Informe Consolidado de Solicitud de Aclaraciones, Rectificaciones y/o Ampliaciones al Estudio de Impacto Ambiental del Proyecto "Proyecto Centro de Manejo de Residuos Piedra Larga"

Nombre del Titular : INVERSIONES Y SERVICIOS INSER S.A.
Nombre del Representante Legal : Giorgio Benucci Torrealba
Dirección : Santa Margarita 0841 San Bernardo, Región Metropolitana

El presente Informe Consolidado de Solicitud de Aclaraciones, Rectificaciones o Ampliaciones al Estudio de Impacto Ambiental del proyecto "Proyecto Centro de Manejo de Residuos Piedra Larga", contiene las observaciones generadas en virtud de la revisión de la Adenda.

15.1.8 Anexo 1-L y 1-L3, Planos y Topografía

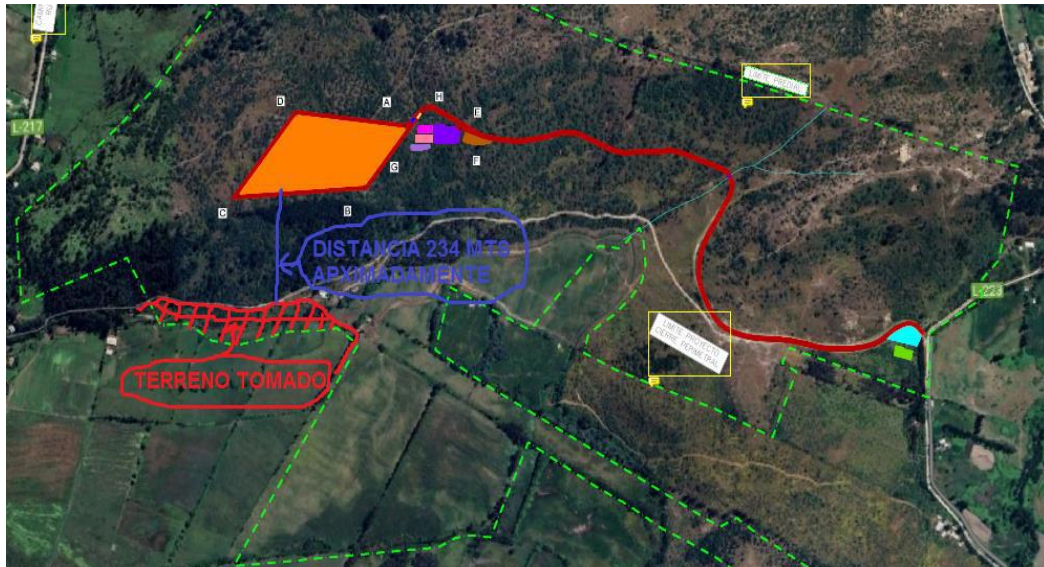
El Artículo N°10 del Decreto 189 que aprueba reglamento sobre condiciones sanitarias y de seguridad básicas en los rellenos sanitarios, establece que “El sitio donde se pretenda emplazar un Relleno Sanitario, deberá ubicarse a más de 600 metros de toda captación de agua existente”

En ningún plano presentado por la empresa INSER ni en el levantamiento topográfico que realizó con distintos métodos e instrumentos se menciona o registra la existencia de captaciones de agua alrededor del proyecto, siendo que existen numerosas viviendas que poseen punteras o “norias” para abastecerse de agua. Al no existir un catastro ni una medición a través de instrumentos oficiales no se puede comprobar el cumplimiento de la reglamentación vigente. Se solicita aclarar y entregar antecedentes.

Planta general con distancia del DS 189. Pdf que se indica más abajo.

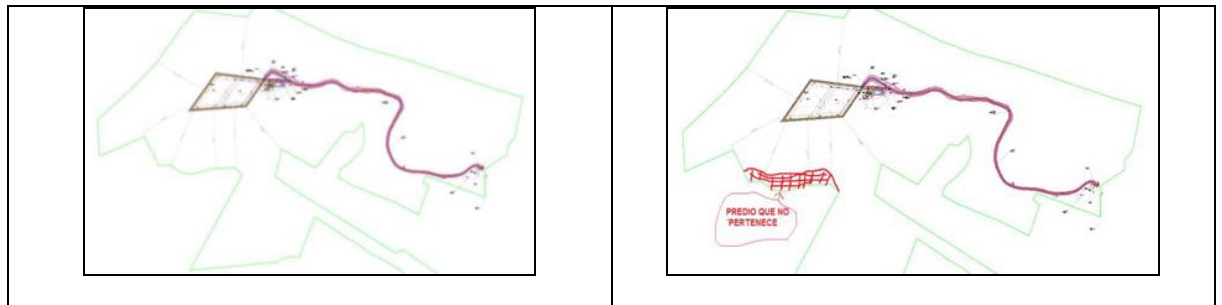
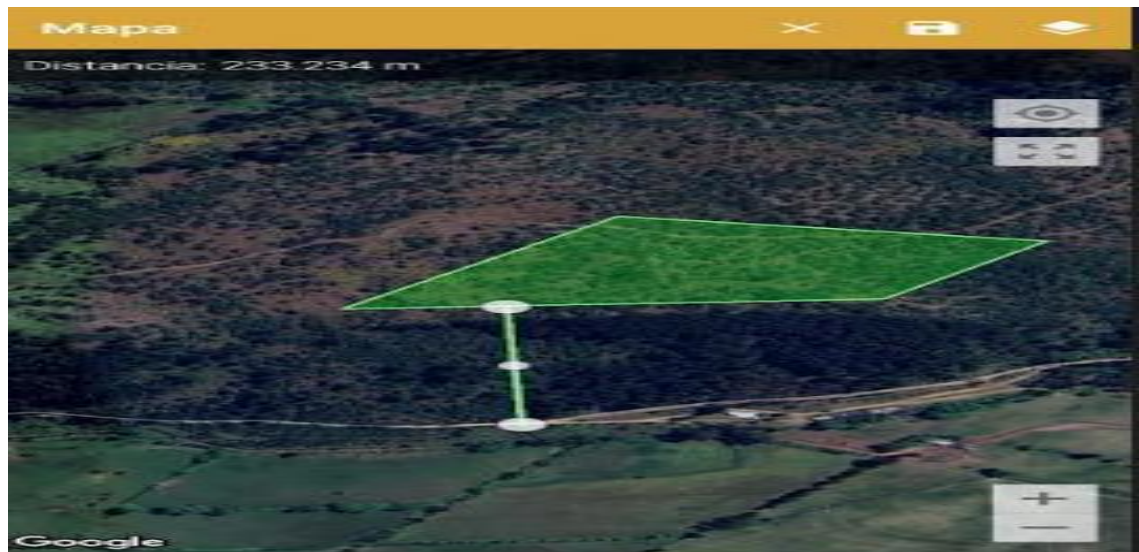
15. 1.9.-El límite predial que se indica en planos del proyecto está mal indicado. En este se puede observar que la planimetría presentada por la empresa en el proyecto incluye parte de otra propiedad, como se indica en documento adjunto.

En concordancia a lo anterior se puede observar que la distancia que se encuentra entre el lugar que determinó la empresa para la disposición de la basura a la propiedad de don Jose Vielma está aproximadamente 234mts que es una distancia menor a 300 metros (de acuerdo a lo dispuesto en el artículo 9 del D.S. N°189/2005- no cumpliendo el criterio para su emplazamiento en esta zona), la cual se contradice a lo indicado en la presentación del proyecto por parte de la empresa

Se solicita aclarar y entregar antecedentes.
